リコール届出一覧表

リコール届出日:令和 08 年 07 月 31 日

リコール届出番号	外-4207	リコール開始日	令和 08 年 07 月 31 日
届出者の氏名又は名称	Stellantis ジャパン株式会社 代表取締役社長 成田 仁	製作国：フランス共和国 製作者名：Automobiles PEUGEOT 問い合わせ先：専用フリーダイヤル TEL:0120-840-240 製作者名：Automobiles CITROEN 問い合わせ先：専用フリーダイヤル TEL:0120-55-4106 製作者名：DS Automobiles 問い合わせ先：専用フリーダイヤル TEL:0120-92-6813 製作国：イタリア共和国 製作者名：FCA Italy S.p.A. 問い合わせ先：専用フリーダイヤル:なし ホームページ：https://www.stellantis.jp	
不具合の部位(部品名)	原動機(カムシャフトチェーン)		
基準不適合状態にあると認める構造、装置又は性能の状況及びその原因	エンジンのカムシャフトチェーンにおいて、設計検討が不十分なため、当該チェーンの構成部品が摩耗することがある。そのため、そのまま使用を続けると、異音が発生し、最悪の場合、当該チェーンが破断して走行中にエンジンが停止するおそれがある。		
改善措置の内容	全車両、カムシャフトチェーンの仕様を点検し、該当する場合はカムシャフトチェーン及び関連部品を対策品に交換する。		
不具合件数	9 件	事故の有無	なし
発見の動機	本国からの情報による。		
自動車使用者及び自動車特定整備事業者に周知させるための措置	・使用者:ダイレクトメール等で通知する。 ・自動車特定整備事業者:日整連発行の機関誌に掲載する。 ・弊社ホームページに掲載する。

改善箇所説明図

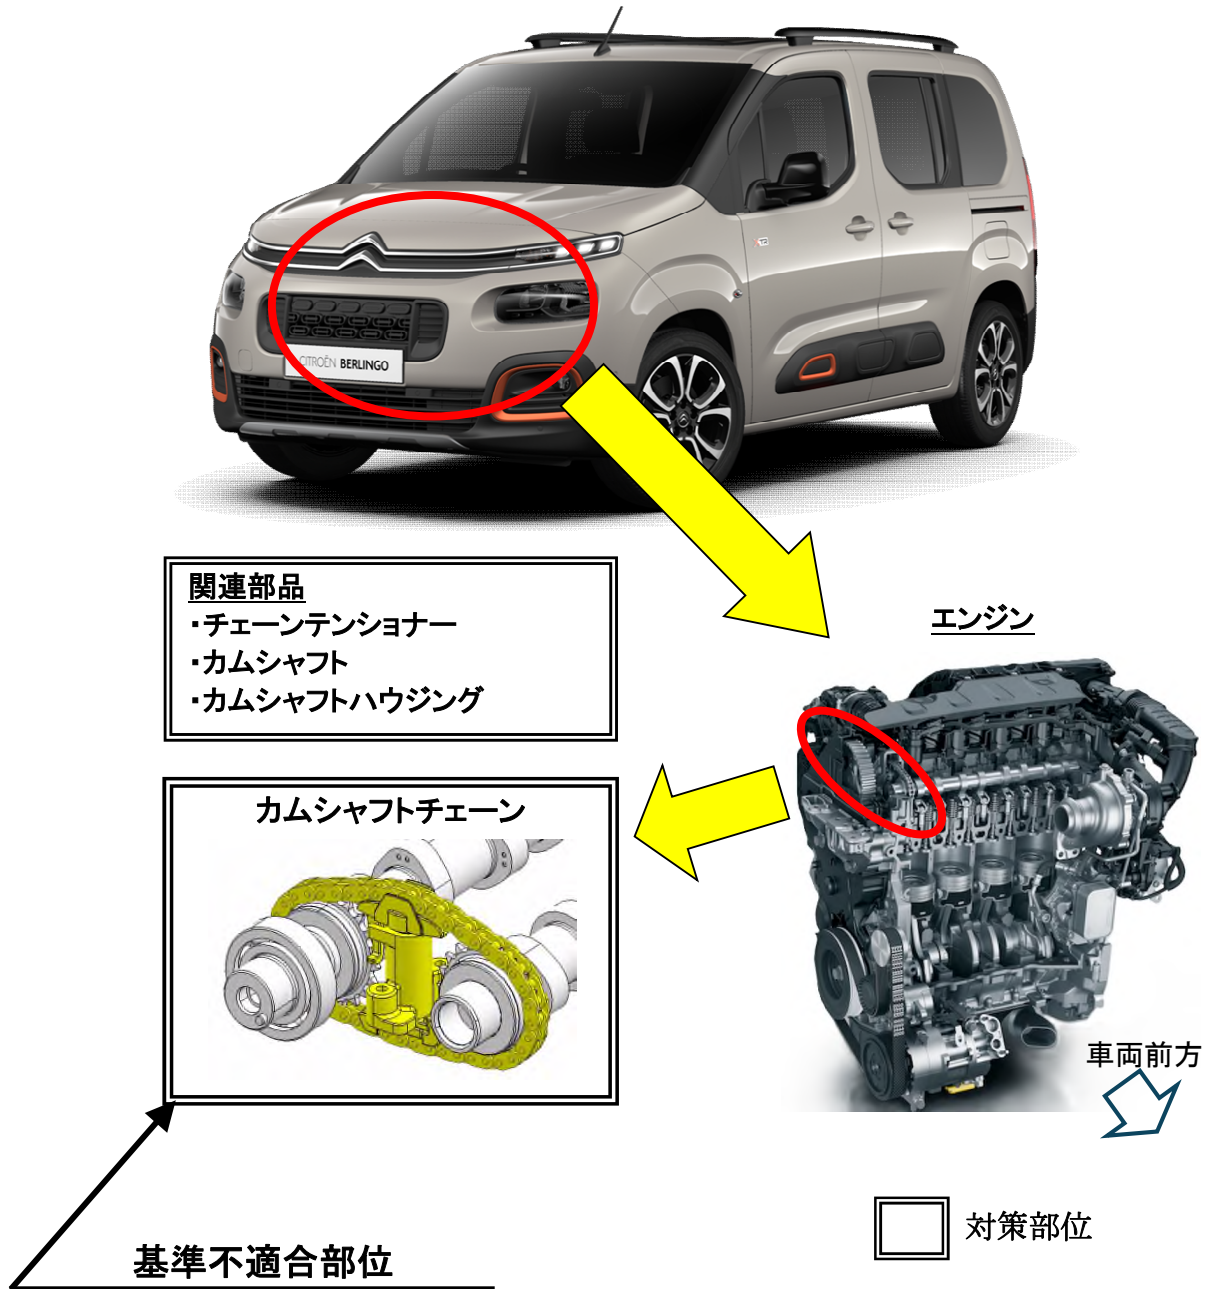
エンジンのカムシャフトチェーンにおいて、設計検討が不十分なため、当該チェーンの構成部品が摩耗することがある。そのため、そのまま使用を続けると、異音が発生し、最悪の場合、当該チェーンが破断して走行中にエンジンが停止するおそれがある。

全車両、カムシャフトチェーンの仕様を点検し、該当する場合はカムシャフトチェーン及び関連部品を対策品に交換する。
